Technische Änderung am Abgaskrümmmer, neues AGR-Rohr und Hitzeschutzblech ?

Fahrzeughersteller: VW

Fahrzeuge: T6 2.0 tdi

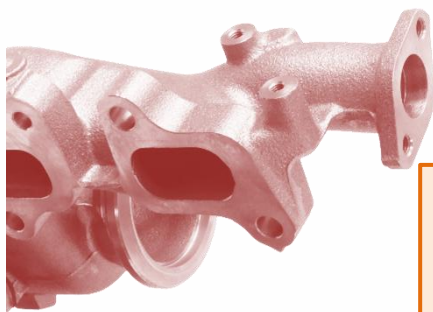
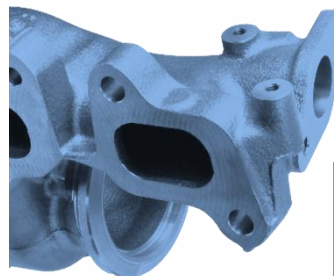
Der Fahrzeughersteller hat am Abgaskrümmmer des Turboladers an der Anflanschung des AGR-Rohres eine umfangreiche Änderung durchgeführt. Es sind beide Varianten des Turboladers verfügbar.

Bis 12.08.2018 wurde in den Fahrzeugen die alte Variante des Turbolader 04L253014L / 830323-xxxx verbaut. Die Produktion dieser Ausführung wurde vorrübergehend eingestellt.

Ist hier der Turbolader zu ersetzen, steht zeitweise nur die neue Variante 04L253014M / 873767-xxxx zur Verfügung. Es sind nachstehende Anweisungen zu beachten.

Ob diverse Bauteile wie abgebildet neu beschafft werden müssen ist abhängig von der Ausführung des Abgaskrümmers. Vergleichen Sie alten und neuen Turbolader vor Einbau.

1x	04L 131 521 BH	AGR-Verbindungsrohr
2x	03L 131 547 P	Abgasdichtung
2x	N 910 461 01	Schraube M8x22
2x	N 910 268 02	Schraube M8x20
1x	03N 145 811 A	Hitzeschutzschild
2x	106 884 02	Schraube M6x8

1x	04L 131 521 BF	AGR-Verbindungsrohr
1x	03L 131 547 P	Abgasdichtung
1x	03L 131 547 S	Abgasdichtung
2x	N 910 461 01	Schraube M8x22
2x	N 910 268 02	Schraube M8x20
1x	03N 145 811 C	Hitzeschutzschild
2x	106 884 02	Schraube M6x8
